RAPPORT DE JURY

CONCOURS DE DESIGN PLURIDISCIPLINAIRE POUR L'AMÉNAGEMENT DU PARVIS DE BIENCOURT

approuvé par le jury le 19 septembre 2017

Le Sud-Ouest
Montréal

PARVIS DES CHAMPS - ÉQUIPE LAURÉATE

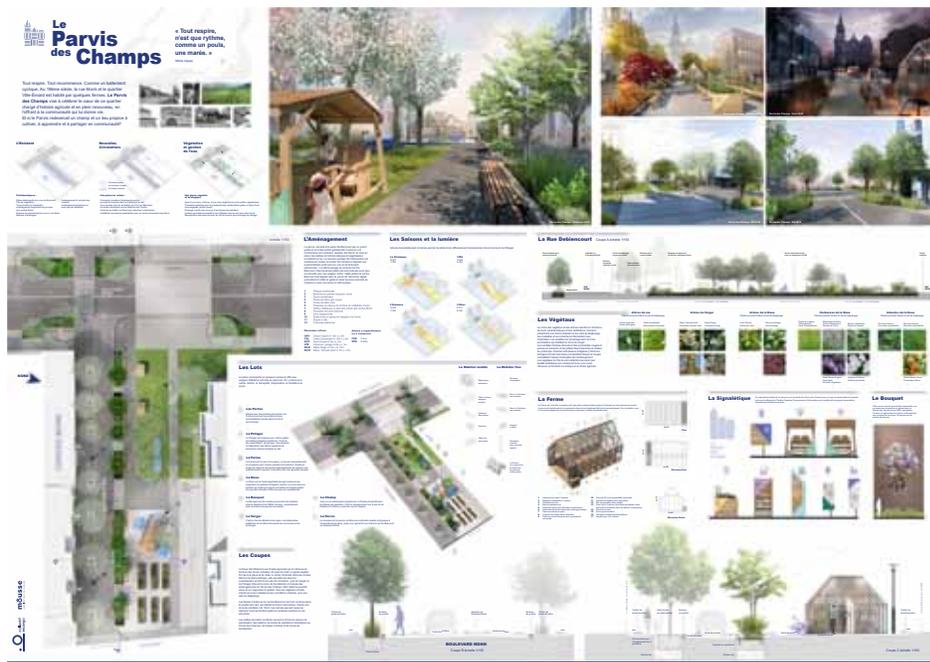
Les jurés mentionnent que l'une des grandes qualités de cette prestation est qu'elle ne semble pas être planifiée « de haut », mais plutôt issue d'un long travail de réflexion, d'un site de concours vécu et d'une bonne compréhension de l'esprit du lieu. La relation et le dialogue entre la rue De Biencourt et le boulevard Monk reflètent également la force de la prestation à répondre aux enjeux conceptuels.

La proposition s'inscrit dans la continuité des aménagements transitoires et de la démarche citoyenne. La proposition ne met pas de l'avant d'innovation marquante. Cela dit, c'est précisément le caractère modeste et sans prétention qui a plu aux jurés. Le projet n'est pas intrusif dans le quartier et il répond bien à l'échelle du lieu ainsi qu'aux objectifs de concours.

Les jurés souhaitent également réitérer leurs commentaires émis lors de la première étape du concours quant à l'état introverti de la serre. Celle-ci devrait être ouverte et agir comme abri, comme espace d'ombre et comme lieu de rassemblement qui s'adapte aux différents besoins de la communauté à travers le temps.

La création d'un « parc », d'une étendue de gazon sur une rue plutôt qu'une place minérale, est elle-même innovante et s'insère avec sensibilité dans le contexte. De plus, ce parti pris répond adéquatement aux enjeux de verdissement énoncés. La pertinence de certains choix reste à valider, telle que celle de la localisation de la noue sur la rue De Biencourt et celle du traitement de l'espace vert sur le boulevard Monk.

Sur le plan de la faisabilité, le projet devrait tendre vers des solutions plus permanentes. Les choix de matériaux de la serre, du mobilier et de la signalisation présentent une problématique en matière de durabilité, de pérennité et d'entretien. Le caractère éphémère et l'utilisation du bois inquiètent le jury.

De façon générale, les choix de matériaux devront être revus afin de répondre aux besoins de durabilité, de pérennité et d'entretien, notamment pour la réalisation du mobilier et de la serre. Le jury émet des réserves sur le caractère éphémère des structures en bois. Le projet devra développer une identité propre et unique et utiliser le mobilier et les structures architecturales pour développer un design et une signature distinctive pour le Parvis.

- Le jury indique que le projet devra s'assurer que la multiplication des bandes végétales et minérales dans la largeur du Parvis De Biencourt ne nuit pas à la fonctionnalité de celui-ci. Le jury est préoccupé par la fragmentation de l'espace. Il propose de combiner la rangée d'arbres et la noue au sud afin d'agrandir l'espace en cas de fermeture de rue et d'assurer une plus grande sécurité aux automobilistes ;

- Le jury propose de revoir la fonction d'entretien des plantations de la serre, tout en conservant sa forme. La serre devrait agir comme abri collectif, espace d'ombre et lieu de rassemblement qui s'adapte aux différents besoins de la communauté à travers le temps. Le jury réitère sa proposition à savoir que la serre ne devrait pas être un espace fermé et introverti ;

- Le jury s'interroge sur le dimensionnement et le positionnement des surfaces végétales. La surface gazonnée pourrait profiter d'un léger surhaussement afin de lui conférer un peu plus de caractère et d'importance. Est-ce que le gazon pourrait être remplacé par des plantations qui évoluent avec les saisons ?

- Le jury se questionne sur la plantation de pommiers sur le site. Bien qu'ils soient très beaux lors de la période de floraison, ils sont généralement assez bas et peuvent nuire à la circulation. Il invite à réfléchir à l'impact des choix de végétaux et des fruits produits par ceux-ci pour des questions d'entretien et de sécurité ;

- Le jury souligne que l'implantation du commerce au coin sud-ouest du boulevard Monk et de la rue De Biencourt doit être prise en considération dans la proposition. Le café doit participer à l'animation de la place, par exemple, en contre-terrasse ;

- Le jury mentionne que les bancs sans dossier ne répondent pas aux besoins des usagés plus âgés. Le projet doit assurer une réponse adéquate pour tous les types d'usagers ;

- Pour les dispositifs de signalétique, le jury questionne la pertinence de la signalisation étant donné l'échelle de l'espace. Il recommande dans tous les cas de privilégier la qualité (ex. : matériaux, design) plutôt que la quantité.
